Oggetto: “Progetto definitivo di Bonifica del Lotto III Parco dello Sport - SRIN di Bagnoli-Coroglio”. Trasmissione riscontro richiesta chiarimenti Enti

In merito a quanto in oggetto, si trasmette il riscontro ai seguenti pareri pervenuti nell'ambito dei lavori della Conferenza di Servizi relativamente al “Progetto definitivo di Bonifica del Lotto 3 Parco dello Sport – SRIN di Bagnoli-Coroglio”:

Allegato 1 - Riscontro puntuale alla richiesta chiarimenti da parte di ARPAC

Figura 1: Suddivisione poligoni S18 - S21 - S78

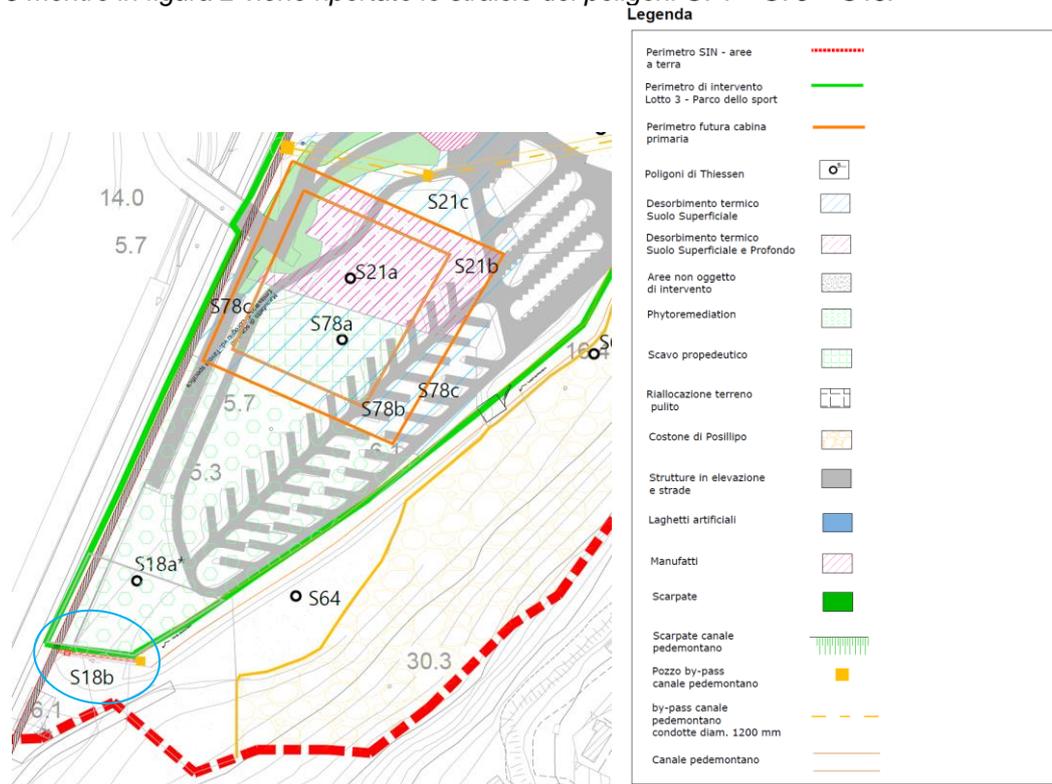
3. **Quesito** - Fornire maggiori dettagli in merito alla modalità di suddivisione di alcuni poligoni in sub-poligoni a cui risultano associati nuovi sondaggi e per i quali non risulta siano previsti degli interventi;

In figura 1 viene riportato l'aggiornamento della suddivisione dei poligoni di intervento S18 - S21 - S78 mentre in figura 2 viene riportato lo stralcio dei poligoni S74 - S75 - S48.

Poligono S18 suddivisione in S18a ed S18b (figura 1)

La denominazione S18b è identificativa solamente della ripermetrazione/suddivisione del poligono S18 e non si riferisce ad un ulteriore sondaggio effettuato. Infatti, il sub poligono S18b ricade all'esterno dell'area di intervento (perimetro verde), la quale è limitata dal canale pedemontano e nello specifico (cerchio azzurro) dalla presenza del collettore dell'Arena Sant'Antonio. (vedasi "Relazione Interferenze" - 2020E028INV-01_DEF_AMB_BPS_RINT_09)

Poligono S21 suddivisione in S21a S21b S21c (figura 1)

La denominazione S21a S21b ed S21c non è associata a nuovi sondaggi ma è una suddivisione derivante da criteri gestionali per la fase esecutiva. Infatti, per i 3 sub poligoni si faccia riferimento alle concentrazioni del poligono S21 riportate nell'Allegato A - database analisi chimiche terreni - dell'AdR, nonché quelle riportate nella "Relazione tecnica impianti - Allegati - Efficienze di abbattimento dell'impianto di desorbimento termico" 2020E028INV-01_DEF_AMB_BPS_RIMP_07c e per praticità allegato al seguente riscontro (c'era un refuso che abbiamo corretto per il poligono S21).

Poligono S78 suddivisione in S78a S78b ed S78c (figura 1)

La denominazione S78a S78b ed S78c non è associata a nuovi sondaggi ma è una suddivisione derivante da criteri gestionali per la fase esecutiva. Infatti, per i 3 sub poligoni si faccia riferimento alle concentrazioni del poligono S78 riportate nell'Allegato A - database analisi chimiche terreni - dell'AdR, nonché quelle riportate nella "Relazione tecnica impianti - Allegati - Efficienze di abbattimento dell'impianto di desorbimento termico" 2020E028INV-01_DEF_AMB_BPS_RIMP_07c e per praticità allegato al seguente riscontro.

Figura 5: Ubicazione poligono S78a in cui è prevista l'attività di "scavo propedeutico"

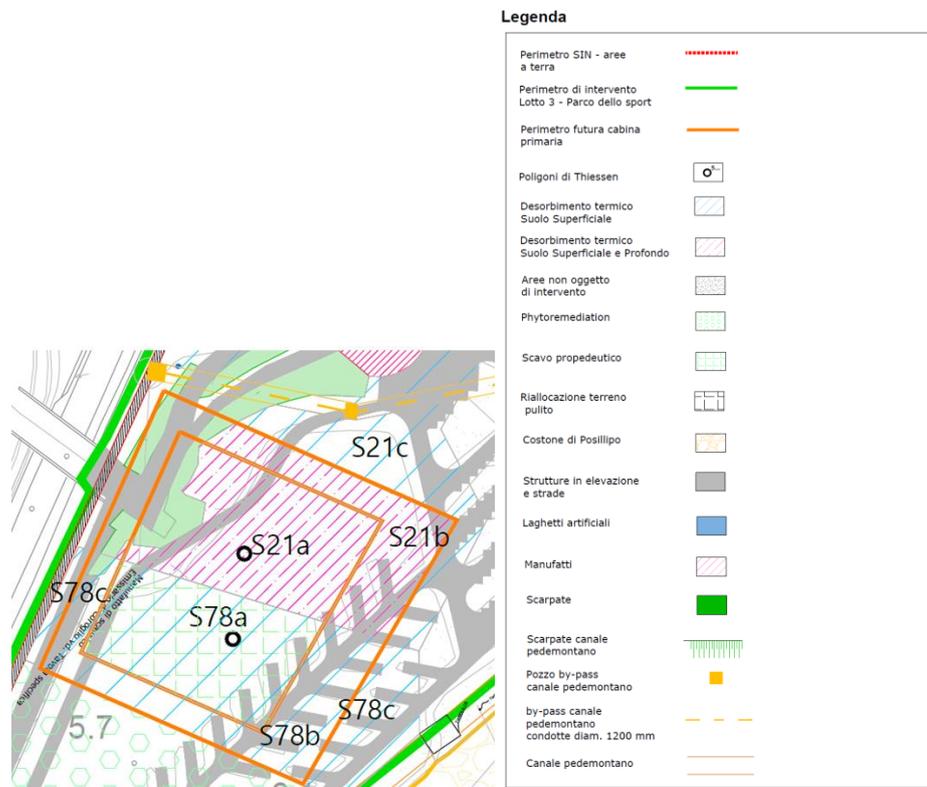
6. **Quesito** - Descrivere le operazioni relative alla dicitura "scavi propedeutici e rinterri", anche in riferimento allo stato di contaminazione

Le operazioni relative alla dicitura "scavi propedeutici" sono afferenti solo al poligono S78a.

Come descritto nel documento "Relazione tecnica" - 2020E028INV-01_DEF_AMB_BPS_RT_03 al paragrafo "Variazioni di intervento derivanti dal posizionamento della cabina primaria", lo scavo (da 1 a 3,6 m) risulta essere "propedeutico" alla futura realizzazione della cabina.
